LO-018TOQ054-T26-2014
296 CC Empalme I

Con referencia a la Licitación Pública Internacional No. No. LO-018TOQ054-T26-2014 del Proyecto 296 CC Empalme I, el licitante integrado por el consorcio Cobra Instalaciones y Servicios, S.A., Avanzia Instalaciones, S.A. de C.V. e Initec Energía, S.A. por medio de la presente entrega las respuestas a las aclaraciones solicitadas por Comisión Federal de Electricidad mediante Oficio No. GLCPIF/0956/15 emitido el 24 de marzo de 2015.

ACLARACIONES

296 CC EMPALME I

General Electric Model 7F.04 Gas Turbine Power Output Vs Load

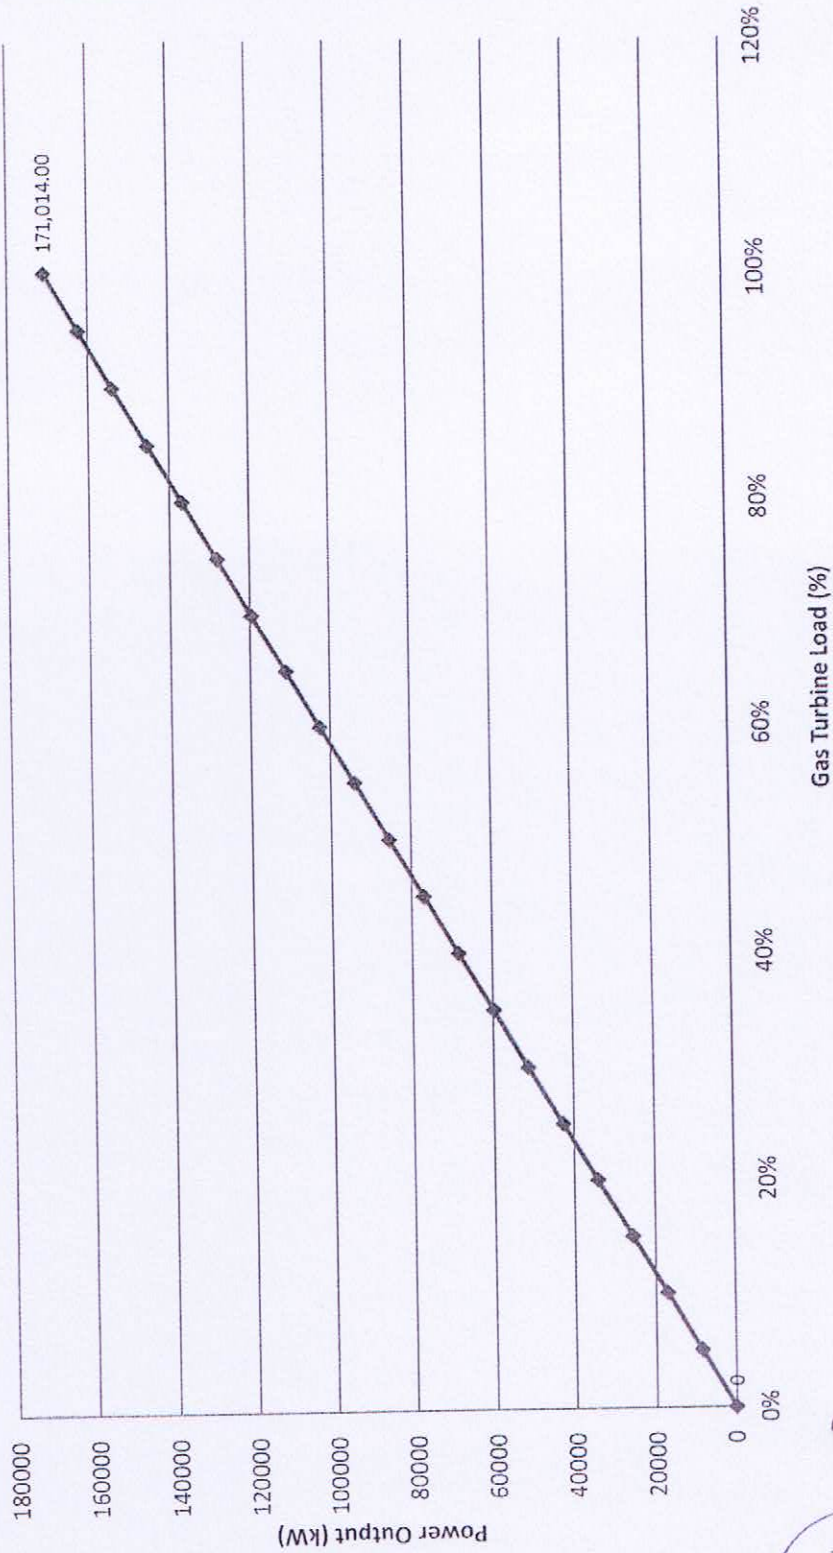
GPPEE. 6.6	Sección 2	Cumplimiento de Valores Garantizados	De acuerdo a la Sección 1, inciso 1.15.3, de la Convocatoria, y a la metodología de evaluación, Sección 2.1.1.10 "Balances Térmicos" y su congruencia con los valores garantizados y con el comportamiento termodinámico de la Central, se observa que al 100% de carga, a condiciones de diseño de verano, el turbogenerador de gas requiere de una sobrecarga para alcanzar la potencia indicada en el Balance Térmico; por lo que se solicita se justifique técnicamente, mediante curvas de operación de la turbina de gas aportadas por el fabricante de la misma, en donde se incluya: eficiencia, flujo y temperatura de los gases de salida contra la carga del 100% a condiciones de diseño de verano.

Respecto a la pregunta **GPPEE 6.6**.- Se informa que al 100% de carga, a condiciones de diseño de verano, el turbogenerador de gas proporciona los siguientes valores de desempeño:

- Flujo de gases de salida: 1 483,023 Kg/h
- Temperatura de gases de salida: 657,2 grados centígrados.
- Potencia bruta: 171 014 kW
- Consumo térmico bruto: 9 688 kJ/kWh-LHV

- Carga VS Potencia
- Carga VS Consumo Térmico
- Carga VS Flujo de gases salida
- Carga VS Temperatura de gases de salida

Curvas de Corrección para Consumo Térmico Unitario, y Flujo de Escape de las Turbinas de Gas.

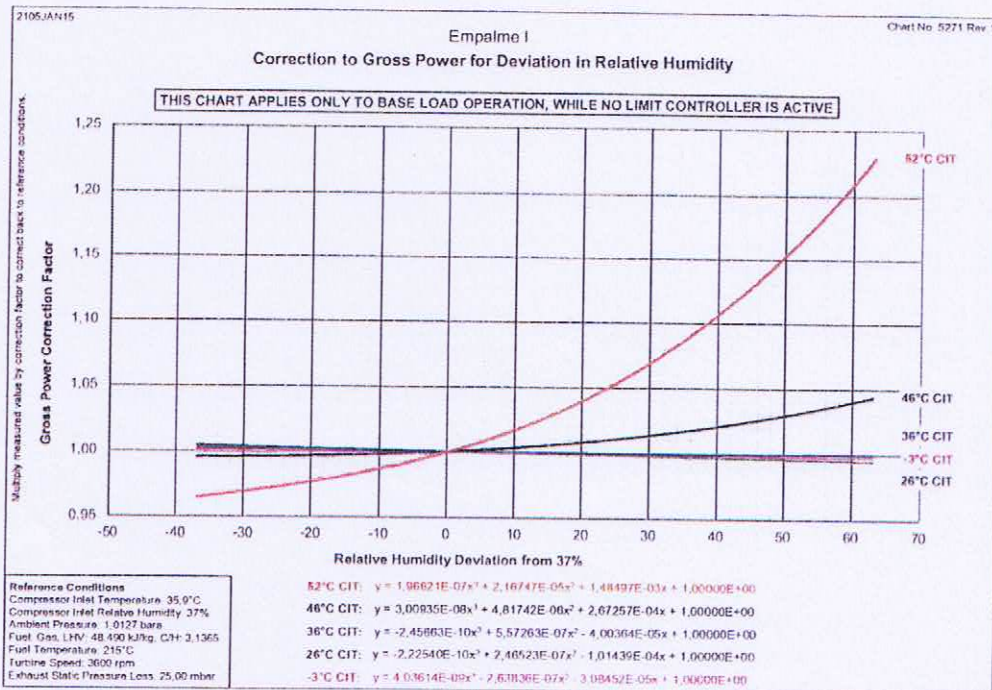
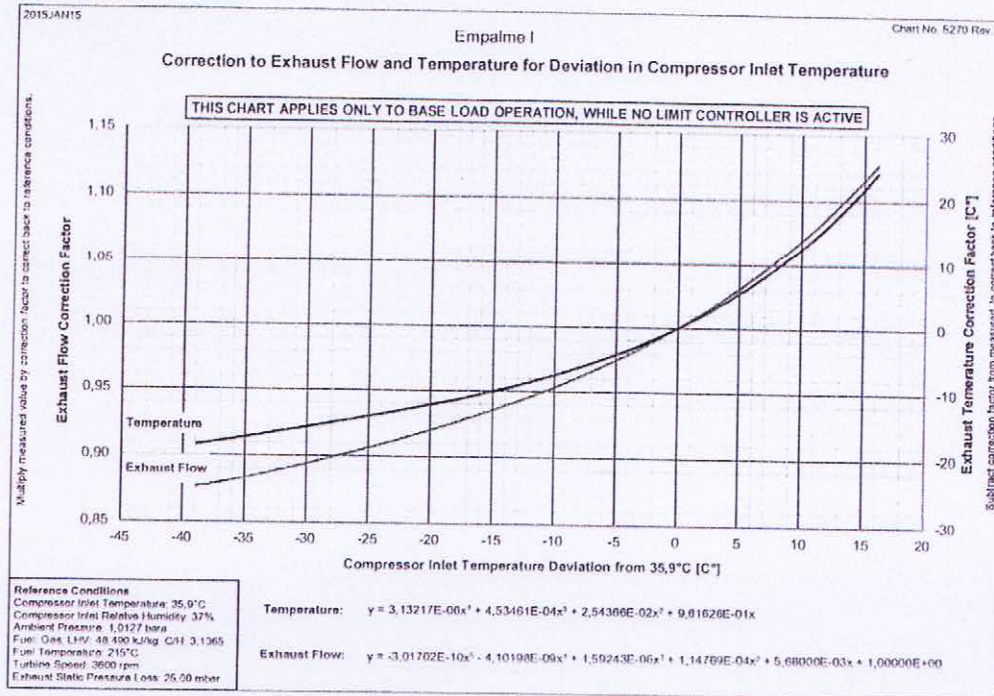
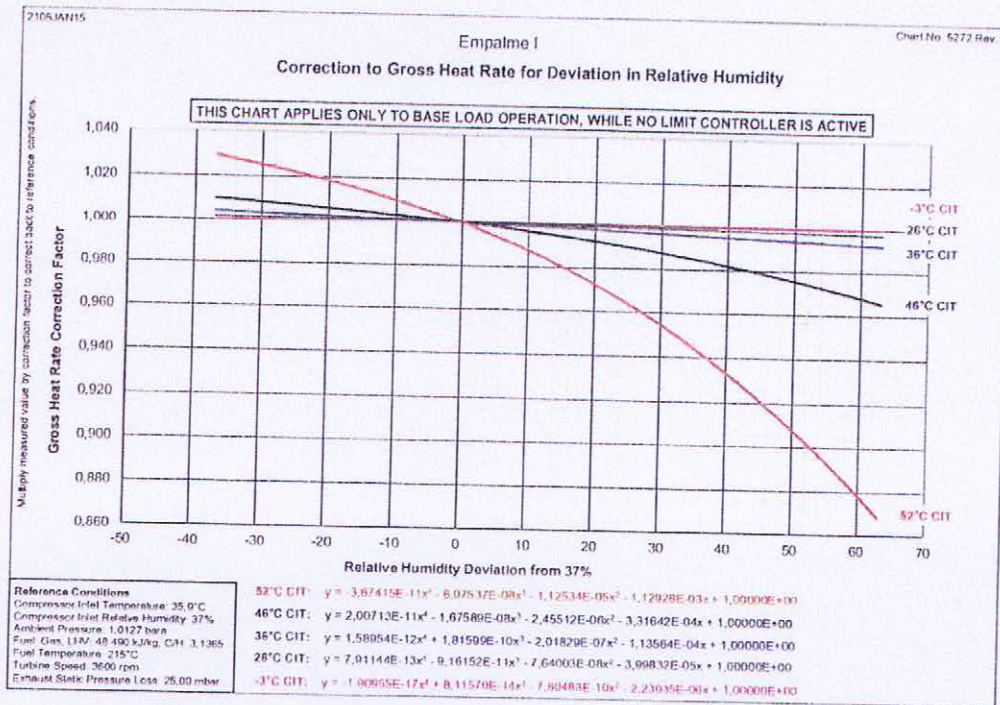
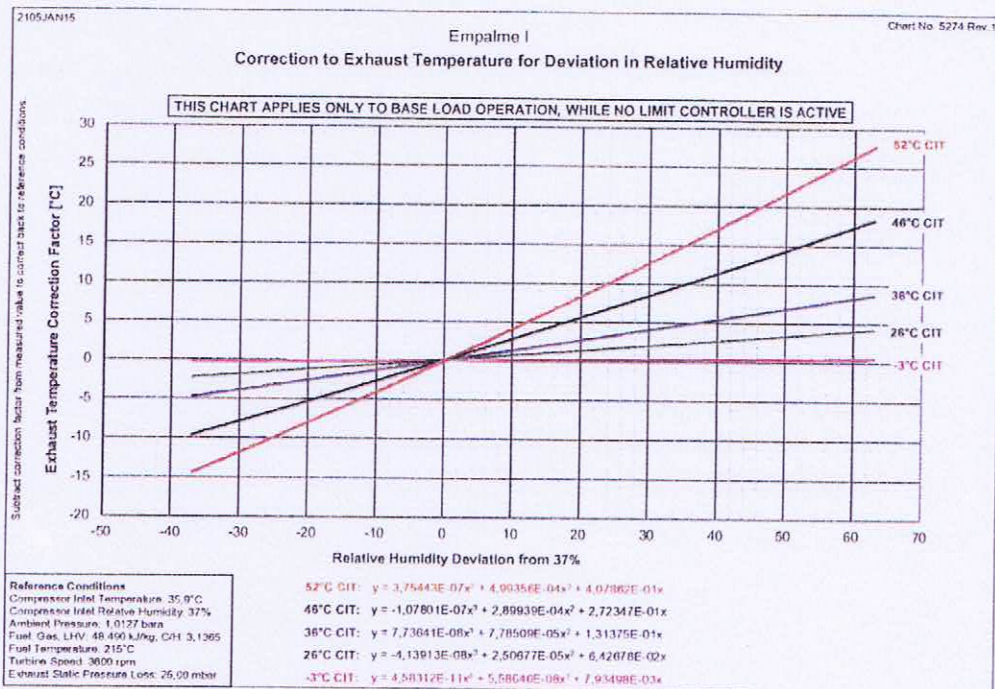
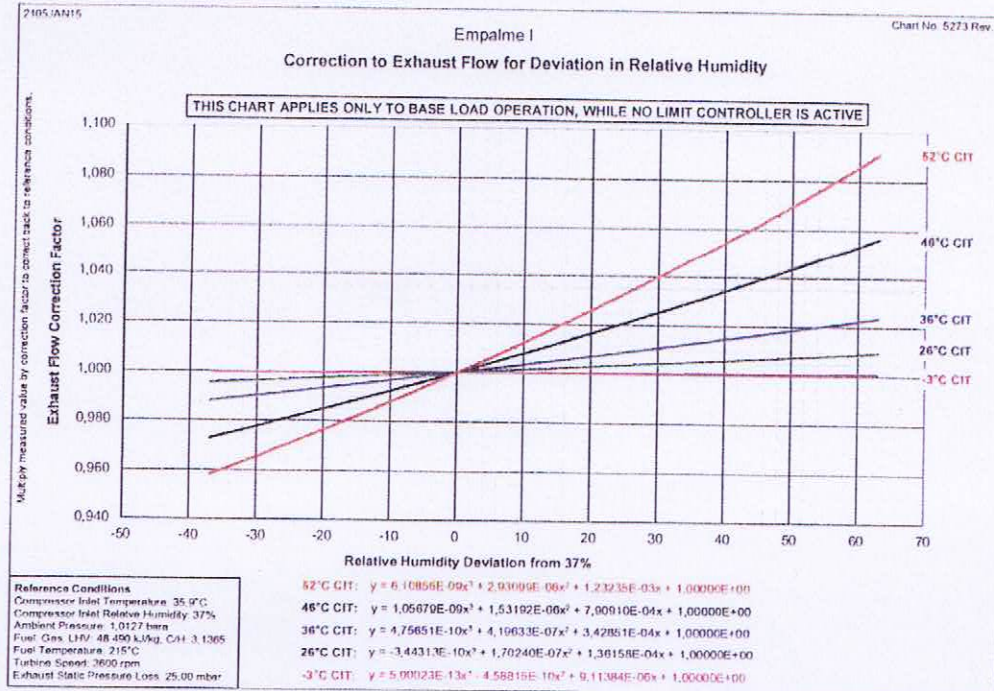
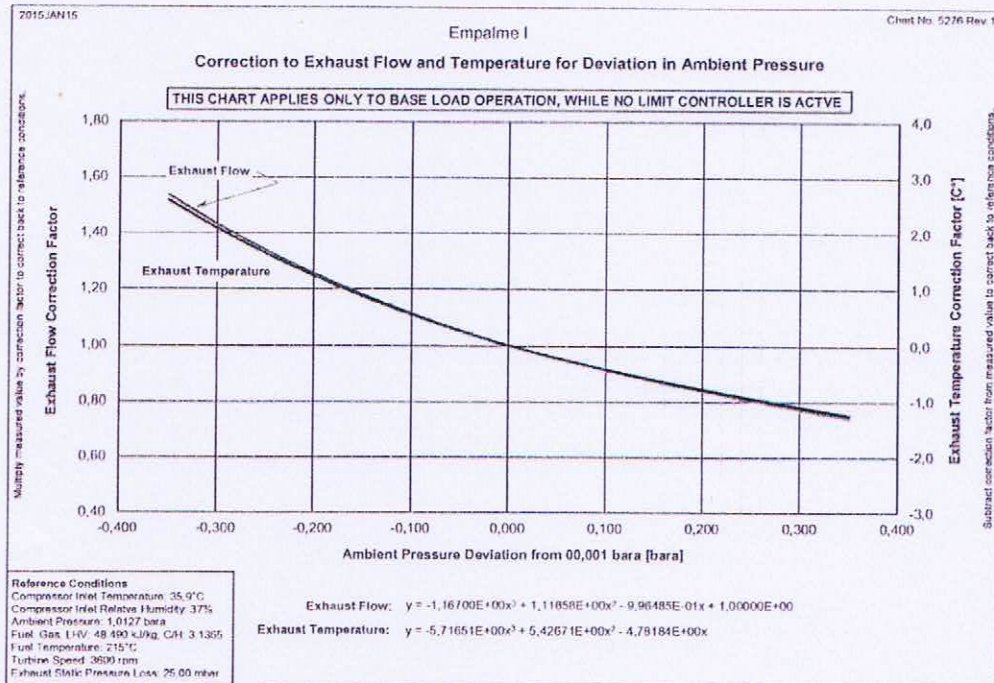
GPPEE.7.1	Sección 2	Cumplimiento de los Valores Garantizados	De acuerdo a la Sección 1, inciso 1.15.3 de la Convocatoria, y a la metodología de evaluación, Sección 2.1.1.10 "Balances Térmicos" y su congruencia con los valores garantizados y con el comportamiento termodinámico de la Central, se observa que al 100% de carga, a condiciones de diseño de verano, el turbogenerador de gas requiere de una sobrecarga para alcanzar la potencia indicada en el Balance Térmico; por lo que se solicita se justifique técnicamente, mediante curvas de operación de la turbina de gas aportadas por el fabricante de la misma, en donde se incluya: eficiencia, flujo y temperatura de los gases de salida contra carga del 100% a condiciones de diseño de verano.

Conforme a lo solicitado según la aclaración relacionada con la Sección 2, inciso 1.1.10 respecto al Cumplimiento de los Valores Garantizados para el Proyecto denominado "296 CC Empalme I", Siemens en calidad de fabricante declara que los turbogeneradores de gas **NO REQUIEREN** de sobrecarga para alcanzar los valores de desempeño en condiciones de diseño de verano.

GAS FUEL 100% Carga @Diseño Verano
Potencia bruta por cada TG, kW	251 832
Consumo Térmico Unitario bruto de cada TG, kJ/kWh	9 274,0
Caudal Escape (de cada TG), kg/s	588,1
Temperatura Escape, °C	632,4

En atención a la solicitud de justificación técnica, anexamos como complemento las curvas de corrección correspondientes a consumo térmico y flujo de escape, incluidas en la oferta de Siemens.
